VILNIAUS MIESTO SAVIVALDYBĖS ADMINISTRACIJOS INFRASTRUKTŪROS GRUPĖ

Pirkimo ID 619519 tiekėjams

DĖL „VILNIAUS MIESTO INŽINERINIŲ STATINIŲ KELIUOSE PRIEŽIŪROS PASLAUGOS“ TARPTAUTINIO PIRKIMO ATVIRO KONKURSO BŪDU ATSAKYMŲ Į KLAUSIMUS

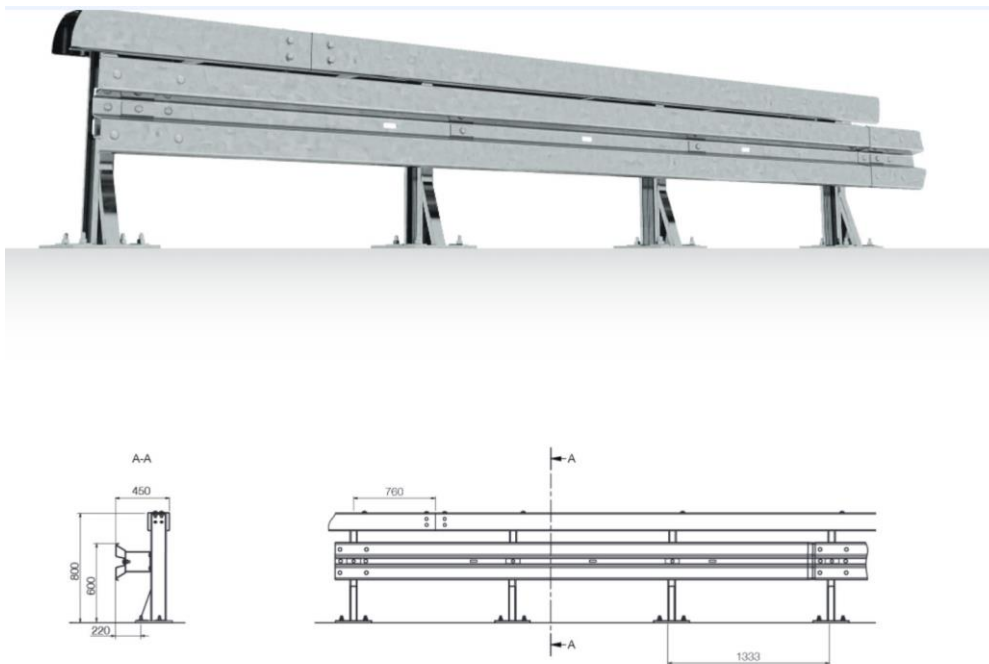
Pirkimo sąlygų darbų kiekių žiniaraščiuose Excel formoje skyriuje „I TILTAI, VIADUKAI, ESTAKADOS“ Eil. Nr. 2.25. nurodyta: „Apsauginių eismo atitvarų įrengimas ant tilto, tvirtinant inkariniais varžtais“.

Prašome pateikti apsauginių eismo atitvarų brėžinį, nurodyti atitvarų apsaugos klasę, bei pateikti technines specifikacijas.

23 atsakymas:

Patiksliname atitvarų apsaugos klasę – H2W4A ir pateikiame brėžinį.

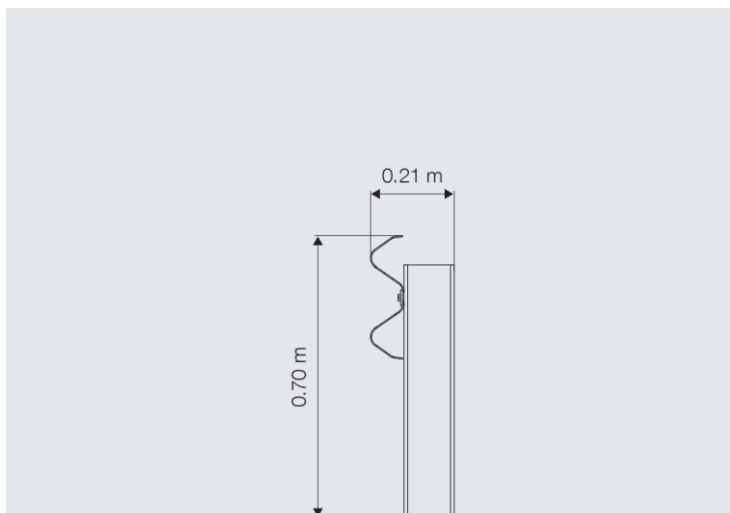
Pirkimo sąlygų darbų kiekių žiniaraščiuose Excel formoje skyriuje „I TILTAI, VIADUKAI, ESTAKADOS“ Eil. Nr. 2.26. nurodyta: „Apsauginių eismo atitvarų įrengimas prietilčiuose, įkalant statramsčius“.

Prašome pateikti apsauginių eismo atitvarų brėžinį, nurodyti atitvarų apsaugos klasę, bei pateikti technines specifikacijas.

24 atsakymas:

Patiksliname atitvarų apsaugos klasę – N2W4A ir pateikiame brėžinį.
